改善箇所説明図

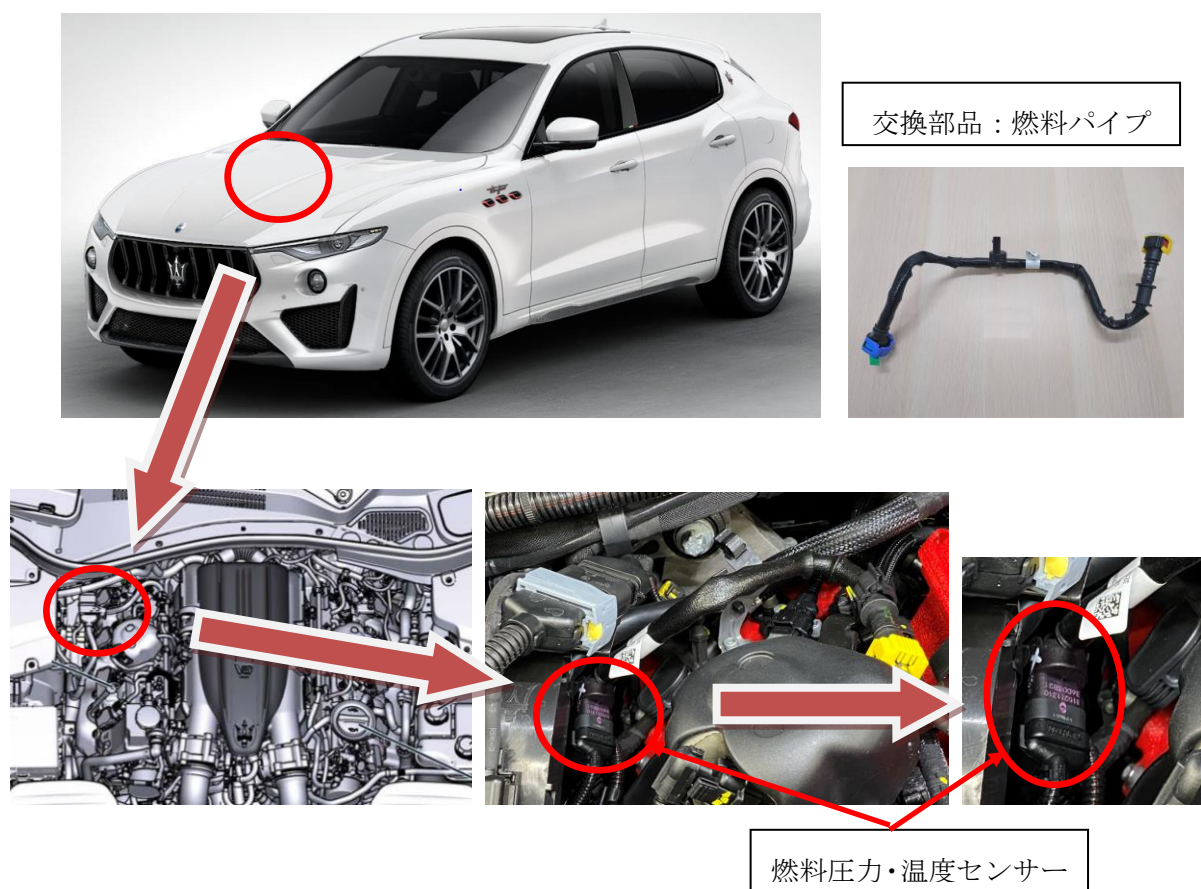
燃料装置において、燃料供給パイプに取付けられる燃料圧力温度センサーの取付ハウジングの製造管理が不適切なため、ハウジングの強度が不足しているものがある。そのため、使用過程において、当該ハウジングに亀裂が生じて燃料が漏れ燃圧異常の警告灯が点灯し、最悪の場合、火災に至るおそれがある。

全車両、燃料供給パイプ一式を良品に交換する。

燃料圧力・温度センサーのワイヤーハーネス側コネクタに黄色いペイントを塗布する。
